COMITATO VALUTAZIONE DI IMPATTO AMBIENTALE

Parere n. 6 Seduta del 03.06.2024

OGGETTO: Ditta: IN.NA.VE. S.p.A. Industria nautica Venezia
Sede legale: Via dei Cantieri 10 Malcontenta (VE)
Sede Operativa: Via dei Cantieri 10 Malcontenta (VE)
Intervento: Progetto di adeguamento dello scarico reflui al regolamento di fognatura ed al Piano delle Acque (Art. 39). Procedura di verifica di assoggettabilità a VIA ai sensi dell'art.19 del D.lgs. n. 152/2006 e s.m.i.

Figura 2 – Tavola 1

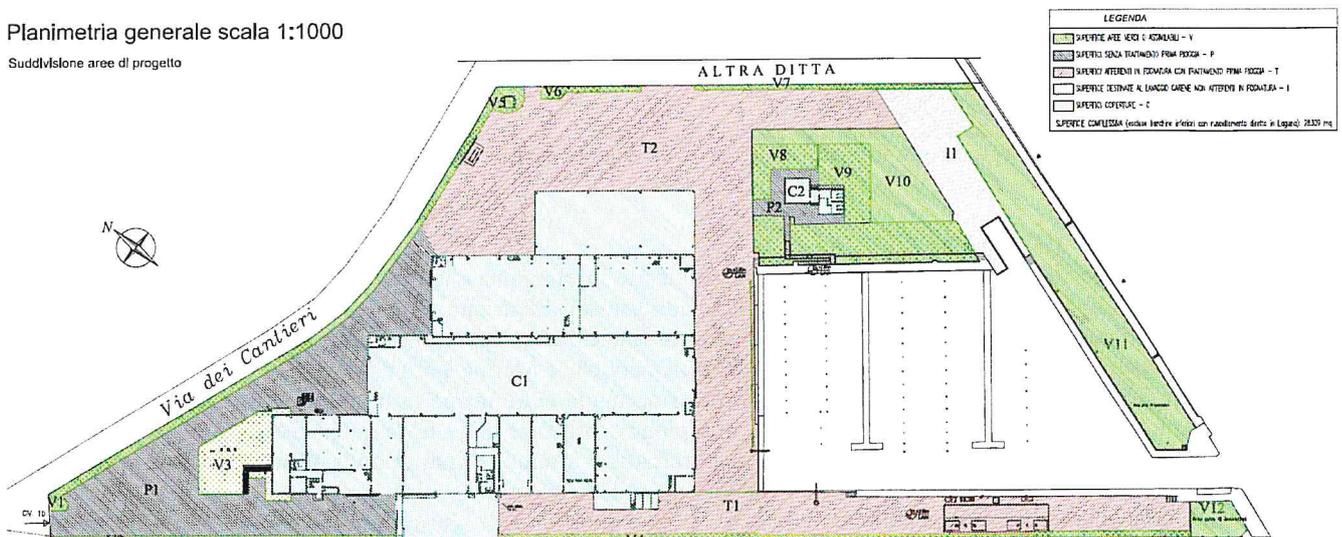
Si rileva una criticità presso l'area lavaggio carene, in quanto a seguito del sopralluogo effettuato presso il cantiere, si è potuto ipotizzare un possibile sporcamento dell'adiacente area non impermeabilizzata denominata V11. Al fine di meglio proteggere tale area da schizzi o trascinalamenti di acque sporche, si prescrive quanto riportato nella condizione ambientale n. 2.

- sia redatto un prospetto all'interno del cantiere con lo scadenziario di controllo e manutenzione dei piazzali e del parcheggio P1 poiché tali spazi esterni, dovranno risultare costantemente privi di qualsiasi tipo di rifiuto e sporcizia, nonché privi di crepe e lesioni in grado di compromettere la perfetta impermeabilità.

CONTENUTO	DESCRIZIONE
Macrofase	Ante-operam
Oggetto della condizione	Al fine di meglio proteggere l'area denominata V11 "area carico/scarico materiali" da contaminazioni derivanti dalle operazioni di lavaggio carene e manutenzione scafi svolte nell'area II "area lavaggio carene e manutenzione scafi", venga proposta una soluzione progettuale aggiuntiva rispetto alle sole pendenze dell'area II (ad esempio canalina, cordolo con varco accesso mezzi, o altre soluzioni ritenute idonee).
Termine per l'avvio della verifica di ottemperanza	Entro 60 giorni dall'emanazione del presente provvedimento venga inviata la soluzione progettuale proposta che, se accettata, si ricorda dovrà essere inserita nella documentazione di Autorizzazione Unica Ambientale.
Soggetto verificatore	CMVE
